موضوع: دستورالعمل شناسایی و رفع ایراد اختلال در عملکرد ساعت (نمایشگر چند منظوره) کروز

نحوه شناسایی و رفع ایراد اختلال در عملکرد ساعت (نمایشگر چند منظوره)

بروز اختلال در عملکرد ساعت دیجیتال (نمایشگر چند منظوره-Multi Functional Display) سایپا ۲۳۲ (ساینا) شرکت کروز

شکل ۳- پیچ های کناری ساعت کروز

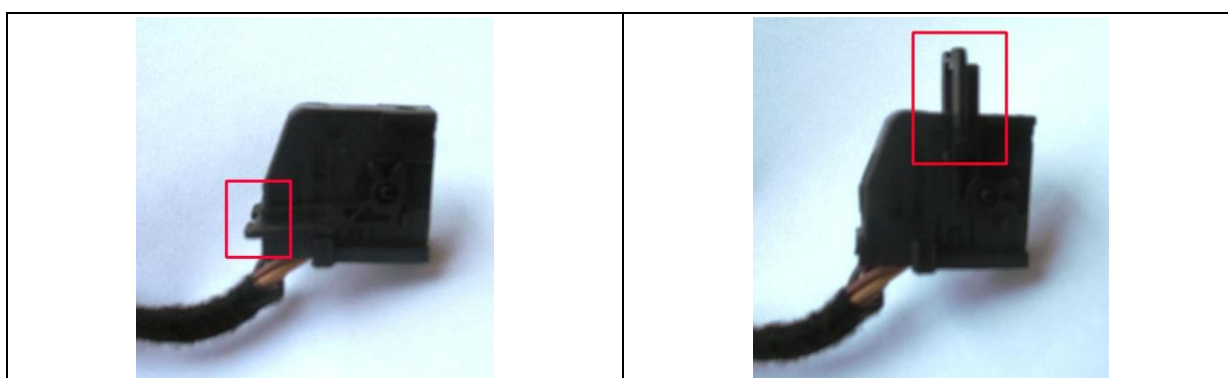
۳- با باز کردن ۲ عدد پیچ های کناری MFD ، این قطعه را از محل خود خارج می کنیم.

۴- با چرخاندن قفل کن کانکتور ورودی MFD در جهت ساعتگرد، کانکتور ورودی را جدا می کنیم.

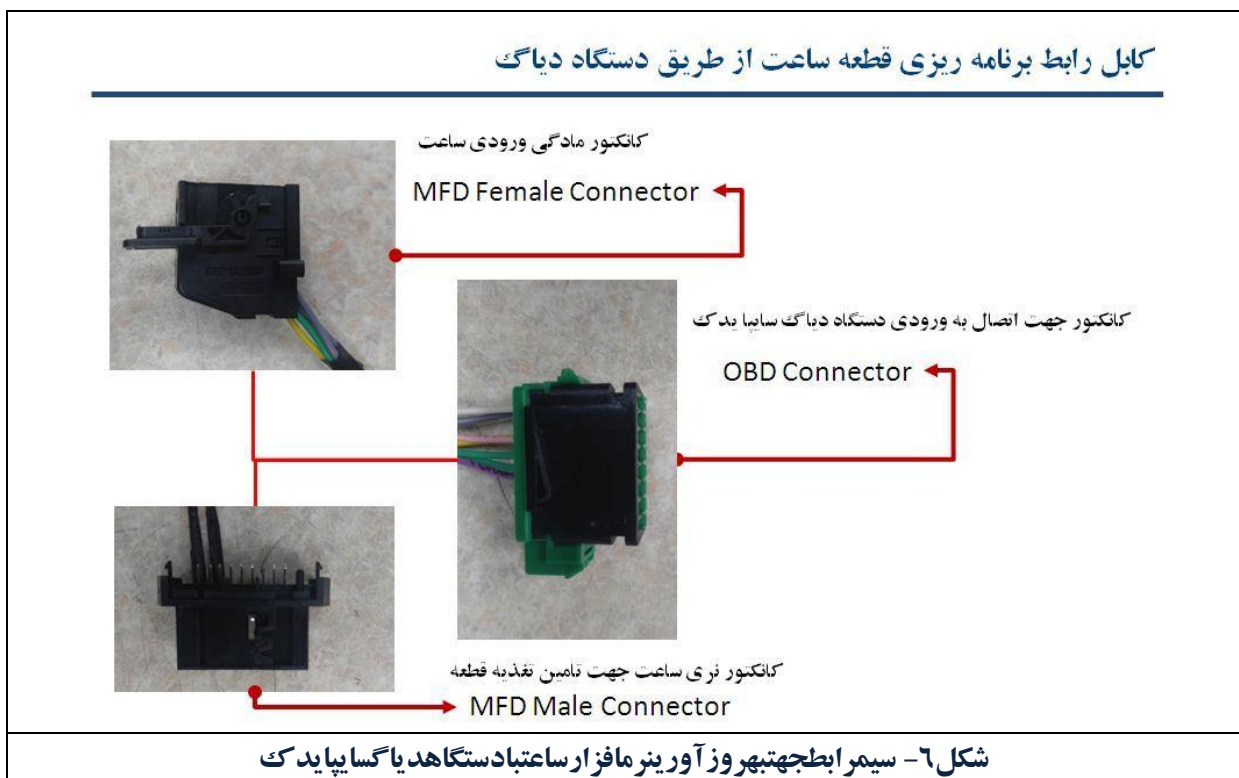
۵- پس از جدا کردن ساعت از محل نصب خود، جهت برنامه ریزی مجدد قطعه MFD (Programming) کابل رابط را مطابق شرح ذیل به دستگاه دیاگ و MFD وصل گردد:

۵-۱- کانکتور مادگی (Female Connector) به ورودی پشت MFD وصل گردد.

شکل ۷ - اتصال سیم رابط به دستگاه دیاگ سایپا یدک

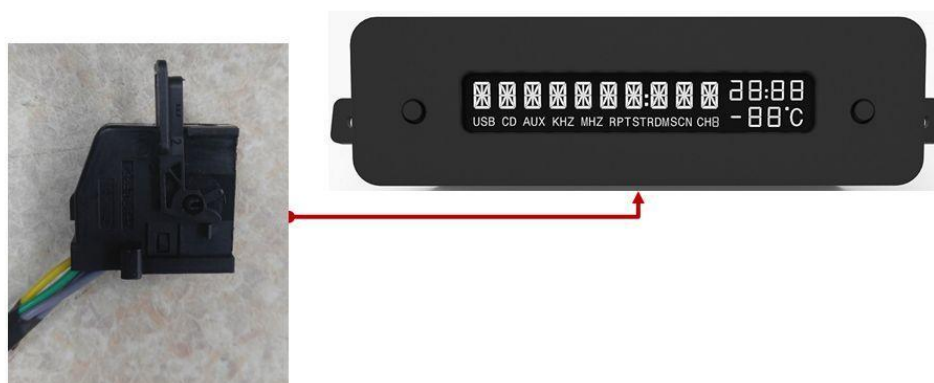
۵-۳- کانکتور OBD کابل رابط به دستگاه دیاگ خودرو وصل می شود

۵-۶- پس از اتصال کابل رابط ، با وارد شدن به تنظیمات دستگاه دیاگ و مطابق دستورالعمل سایپا یدک برای دستگاه دیاگ ، فرآیند به روز رسانی ساعت (MFD) شروع می شود.
